# 宮崎広域都市計画公園の変更について 平和台公園

令和8年4月30日  
宮崎県 都市計画課

# 平和台公園の変更概要

# 都市計画変更の内容

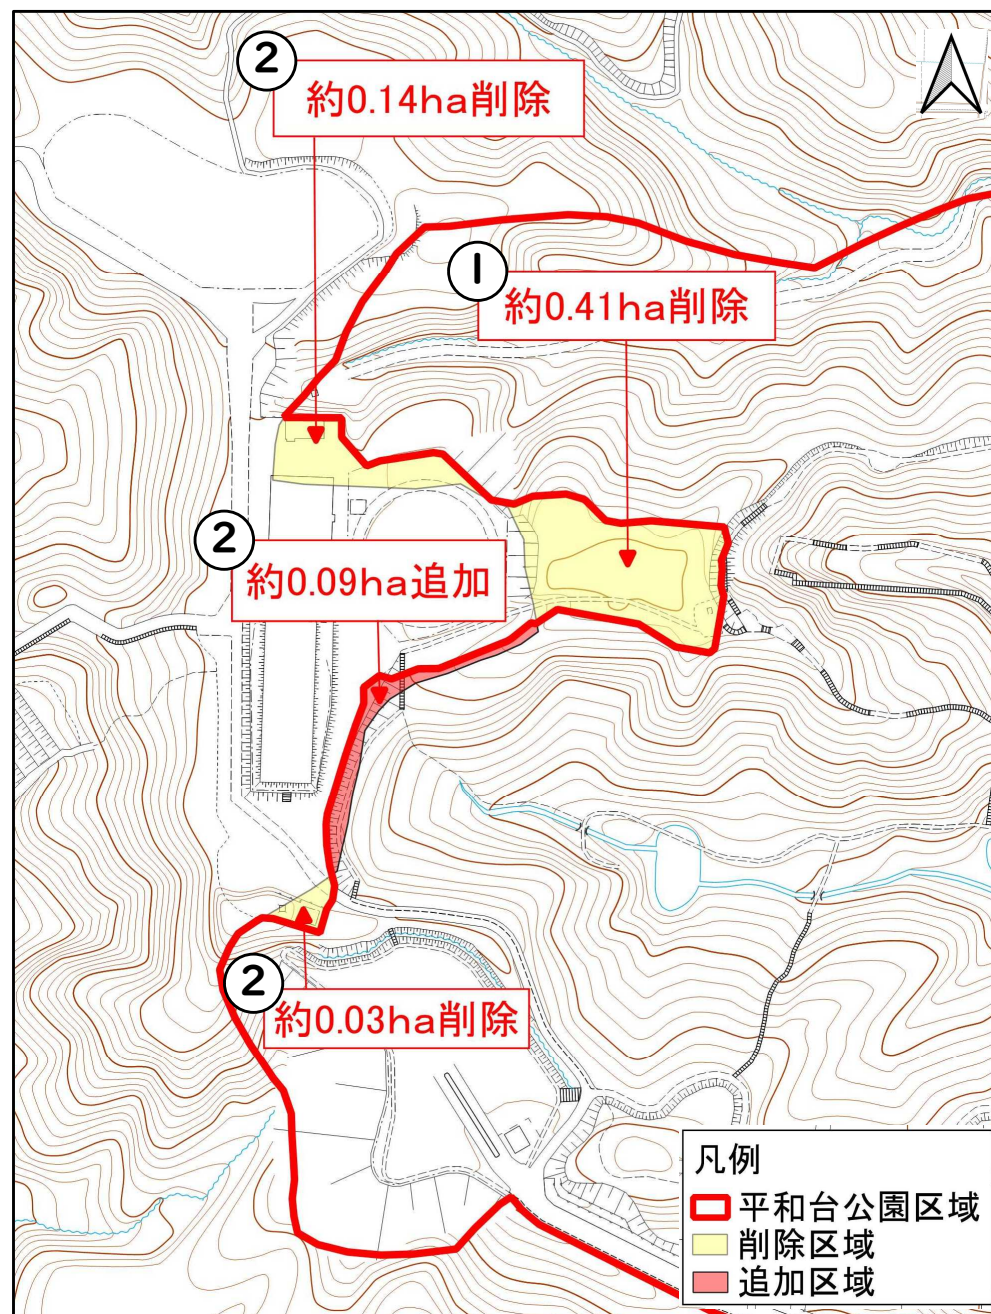
## 変更①

公園内に、新たに下北方配水池の築造を行うため、区域の変更を行う。

→約0.41ha 削除

## 変更②

散策路等が整備され、都市公園として利用されている区域が変化していることから、区域の見直しを行う。

→約0.09ha 追加

約0.14ha+約0.03ha 削除

## 面積の変更

約68.8ha

→約68.3ha (約0.5ha減)
